MEMORANDO
DSH- 779-2022

Asunto: Informe de revisión de documento en área de competencia del EsIA.

INFORME TÉCNICO No. DSH-087-2022

De Evaluación del EsIA del proyecto denominado
“BRISAS DE PARIS”

PROYECTO BRISAS DE PARIS

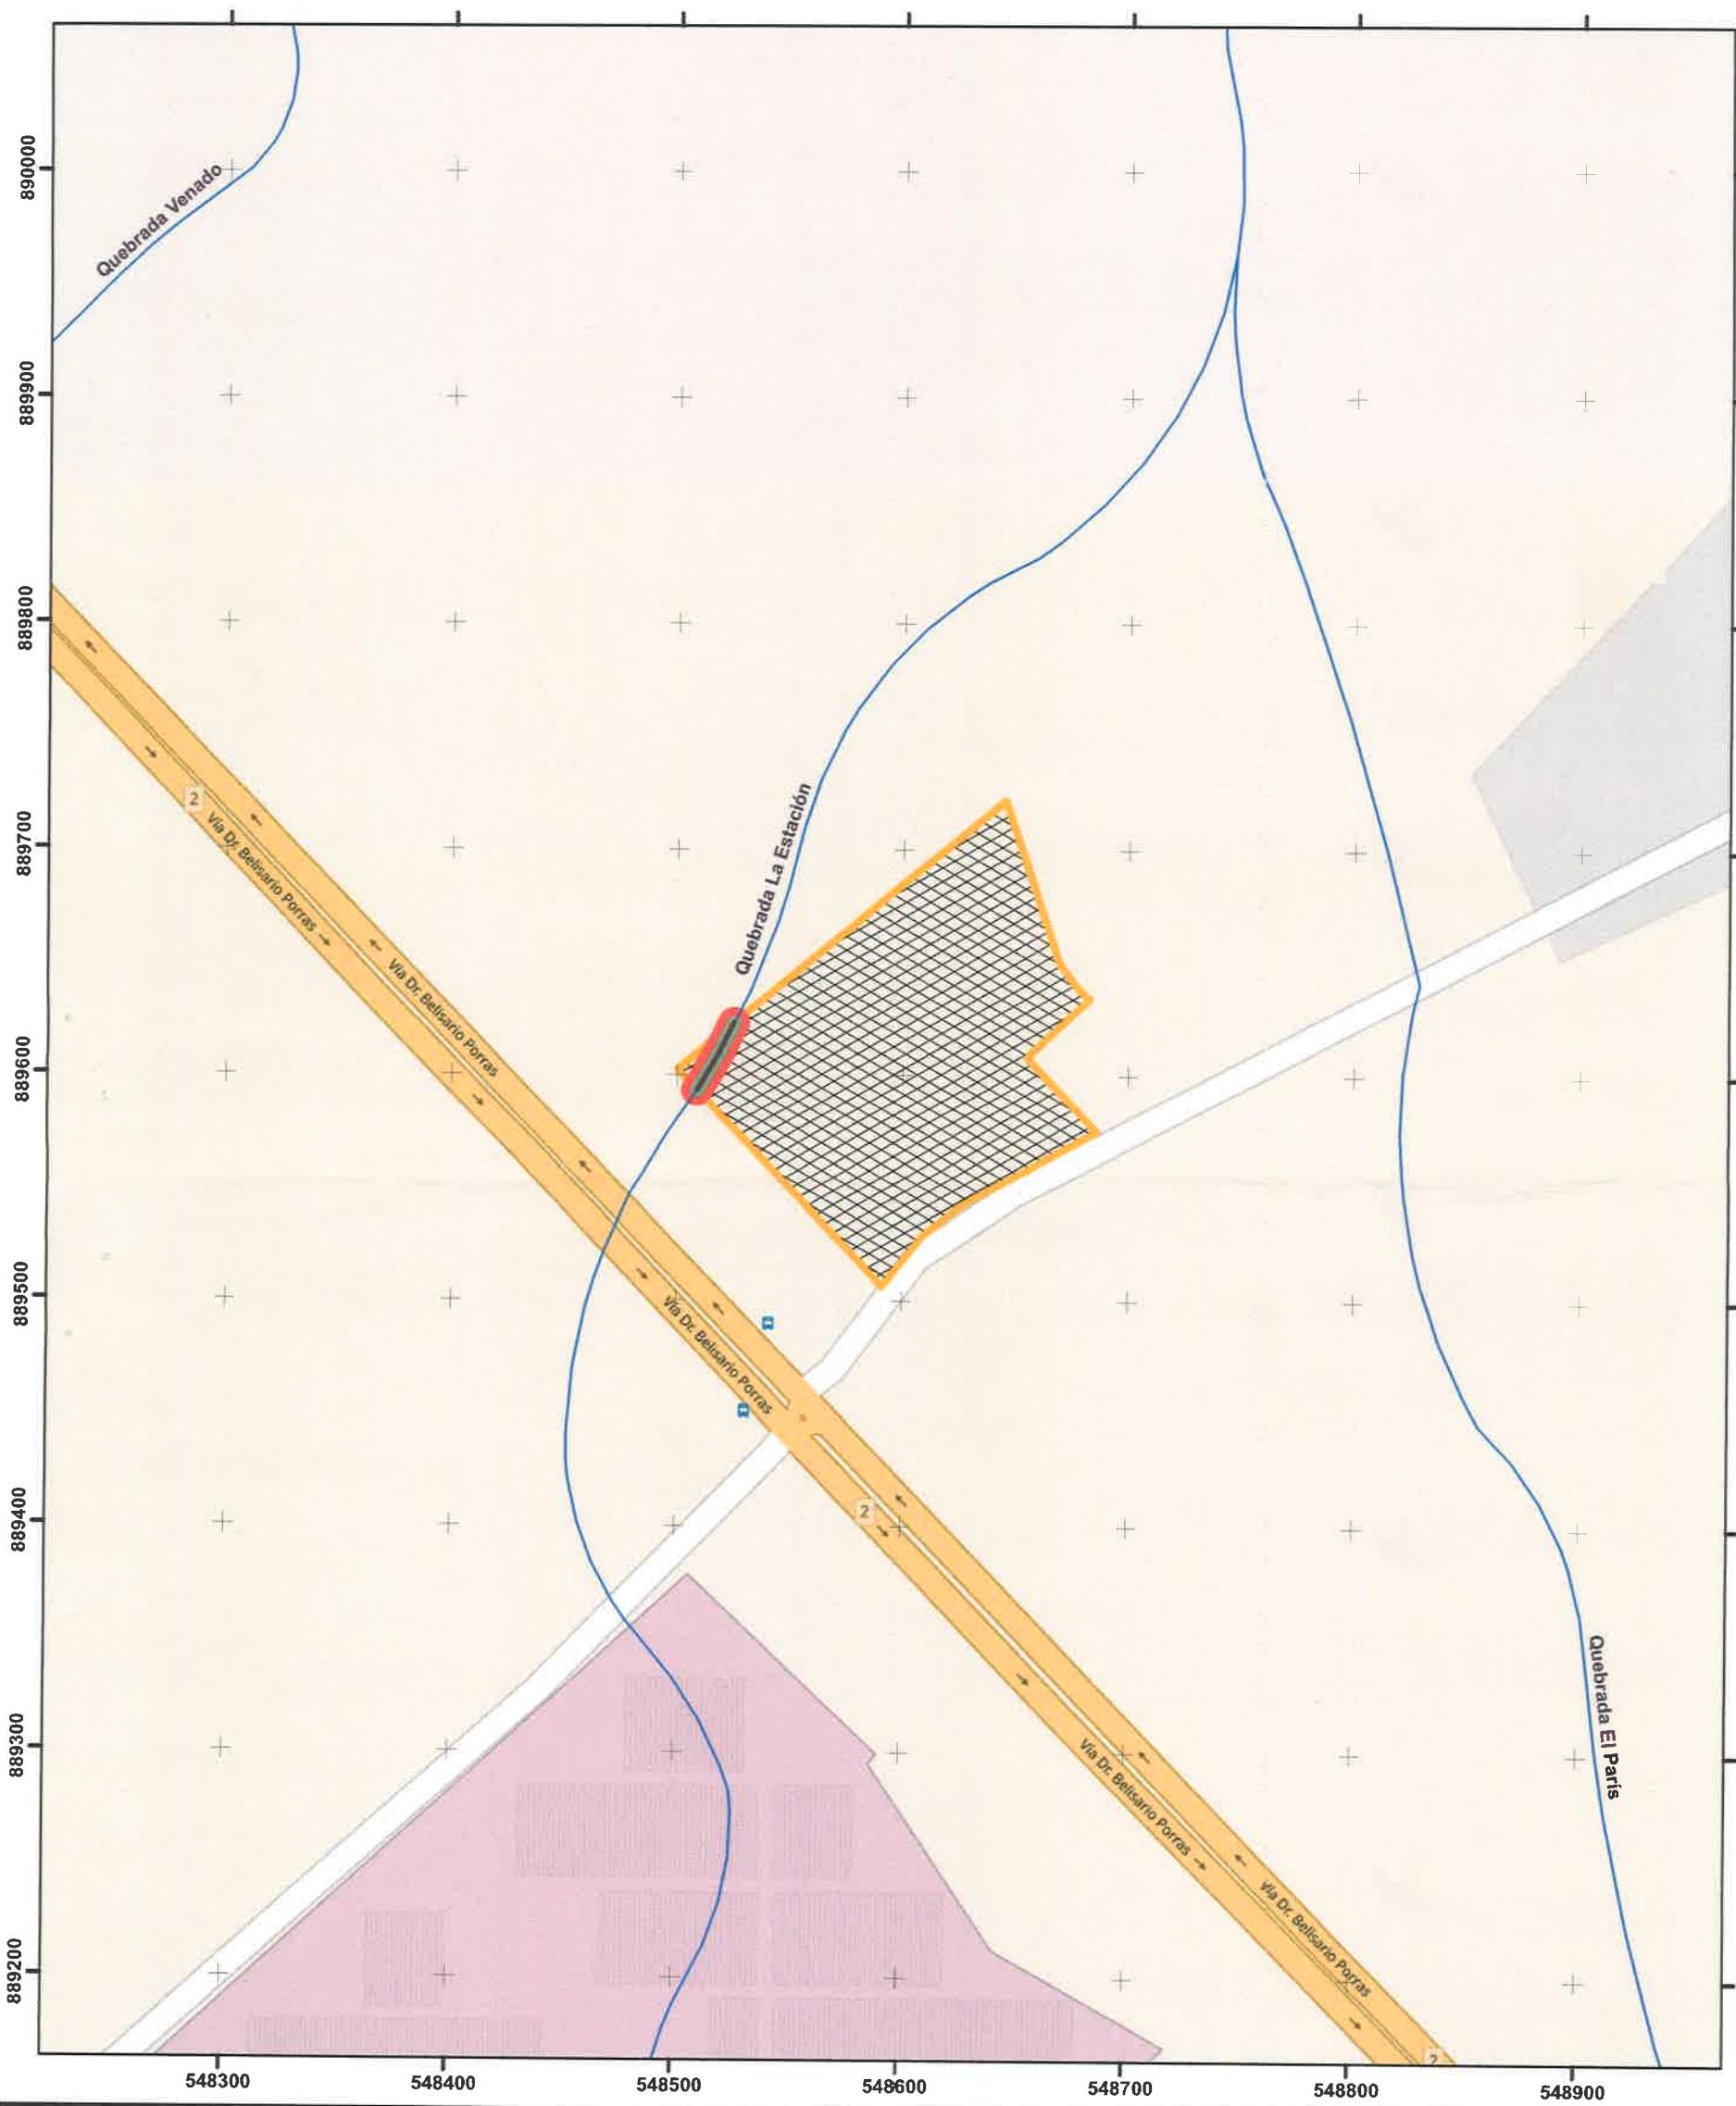
Se evidencia la existencia de la quebrada La Estación. Para verificar la información sobre las fuentes hídricas en el polígono del proyecto, en la Dirección de Seguridad Hídrica se utilizó el mapa Topográfico a escala 1:3000 del Instituto Geográfico Tommy Guardia Sobrepuesto al área de proyecto. Se elaboró un mapa que arrojó los siguientes resultados: Se preparó Mapa de “Brisas de Paris”. “(quebrada La Estación que pasa por el polígono)” el cual se muestra cuerpo hídrico, con su recorrido de la red de drenaje (ver mapa adjunto Complemento del informe técnico).

El Estudio Hidrológico e Hidráulico del cauce presentado, para el cálculo de los niveles seguros para la construcción de la Planta de Tratamiento de Aguas Residuales (PTAR). Recomendamos proteger el cauce de la quebrada La Estación. Para mayor comprensión adjuntamos el mapa elaborado por la Dirección de Seguridad Hídrica, a escala 1:3000 metros, en donde se describe su Drenaje dentro del Proyecto: (33.98 metros), el Drenaje de la quebrada la Estación: (25k), Servidumbre Hídrica: (3 metros), Área de Protección: (10 metros) y el Área del Proyecto (2.0 hectáreas).

- **Indicar al promotor que en cumplimiento del artículo 23 de la Ley N°.1 de 3 de febrero de 1994 “Por el cual se establece la Legislación Forestal en la República de Panamá y dictan otras disposiciones”, el promotor debe dejar a ambos lados de las fuentes hídricas una franja de bosque igual o mayor al ancho del cauce, que en ningún caso será menor de diez (10) metros, medidos de la parte superior del talud hacia dentro del proyecto. Proteger la franja de bosque ribereño, cumpliendo con la zona de protección entorno a su cuerpo hídrico, plasmado en el mapa adjunto a este “Brisas de Paris”.**
